特別事業計画の変更の認定について

柏崎刈羽原子力発電所免震重要棟の審査対応問題と 新潟県におけるご説明に関するご報告(概要)

2017年6月7日
東京電力ホールディングス株式会社
柏崎刈羽原子力発電所

刈羽テフラに関する見解について

火山灰の分析結果の例。刈羽テフラ、藤橋40、G10 いずれも成分が一致し、同じ火山灰と考えられる。

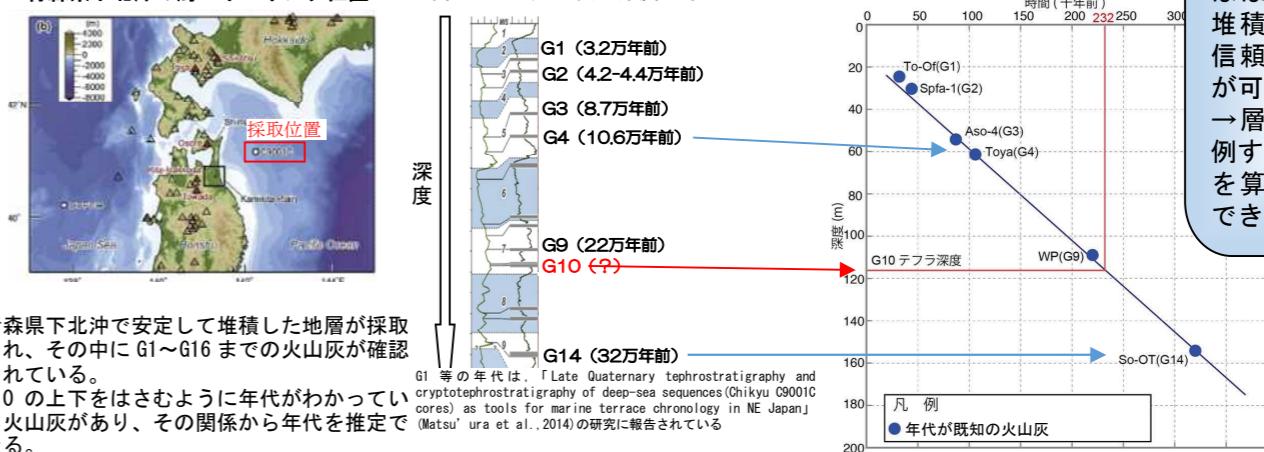
- ①藤橋地点の藤橋40は東京電力が敷地などで確認した刈羽テフラと同じ火山灰
- ②藤橋40は中位段丘面（約12~13万年前）の下に堆積していることから約13万年前の火山灰
- ③したがって、藤橋40と同じ火山灰である刈羽テフラは約13万年前の火山灰

①当社は、火山灰の分析を行い、刈羽テフラと藤橋40および青森県下北沖の火山灰G10が、同一の火山灰であることを確認しました。

②G10が確認された箇所は深い海であるため、過去の堆積がきれいに残っています。それを分析した結果、約20万年前の火山灰と評価しています。従って、刈羽テフラも約20万年前※と考えています。

図1 軽井川・藤橋の地層(研究会のご指摘)

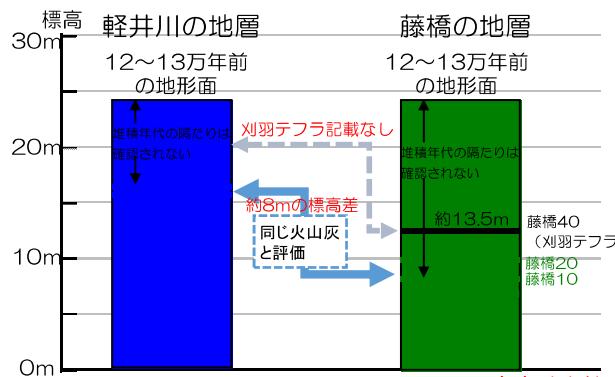
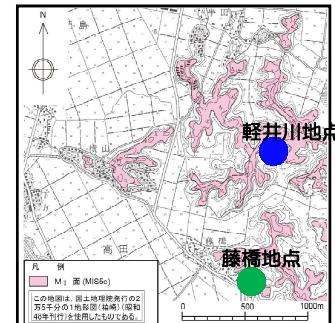
- 軽井川地点の地層において、藤橋10・20(藤橋40の下にある火山灰)と同じ火山灰を新たに確認。
- 軽井川の地層には堆積年代の隔たりがなく、藤橋の地層に堆積年代の隔たりがあるとする東電の主張は、検証無き解釈にすぎない。

- 研究会のご指摘は、藤橋と軽井川の地層に同じ火山灰が分布することを根拠にしていると考えられる。
- しかし、①分布標高に約8mの落差がある、②軽井川の地層には刈羽テフラの記載がない、などのことから、これらを同じ火山灰であると断定することは難しいのではないか。
- 東京電力は、発電所やその周辺でボーリングを1,000本以上、火山灰の分析を100試料以上、花粉化石等の分析を1,500試料以上実施するなど、総合的に地層の年代評価を実施している。(詳細は平成29年4月27日お知らせ済み)

図3 大湊砂層の年代に対する考え方

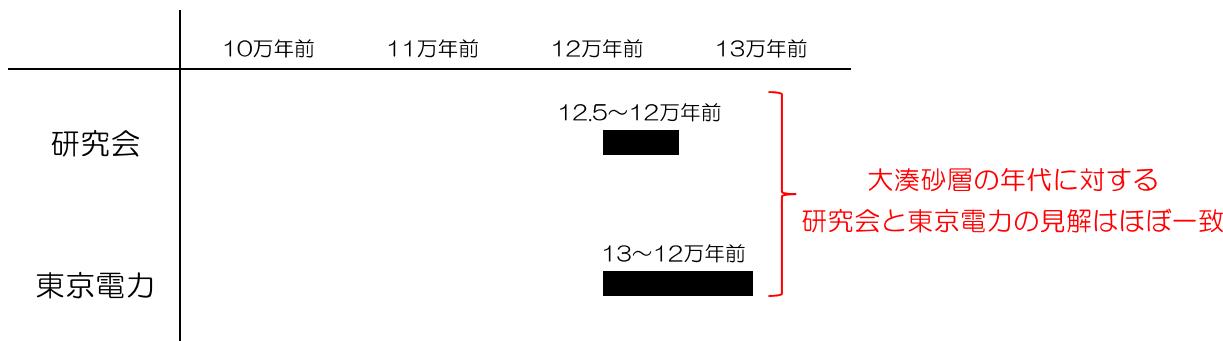
- 大湊砂層は12.5~12万年前の堆積物と考えるのが妥当。
- 大湊砂層内にある中子軽石層が13万年前の堆積物とする東電の主張は誤り。

- 大湊砂層は13~12万年前の堆積物と考えており、研究会の見解とほぼ変わらない。
- なお、火山灰の評価では千年単位の誤差は一般的。

図4 これまでの作図における地盤隆起

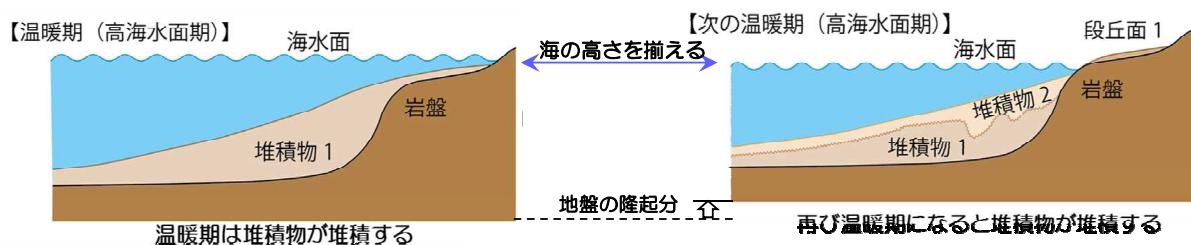
- 地層の段丘化では、地殻変動を考慮に入れない形成過程の解釈は成り立たない。従って、東京電力の解釈は基礎的知識を欠いた非科学的な解釈である。

- 段丘の形成過程図は、地盤の隆起を考慮して作成している。
- ご指摘を踏まえ、今後は、地盤の隆起を図示するか、「地盤の隆起を考慮した」旨を明記する。
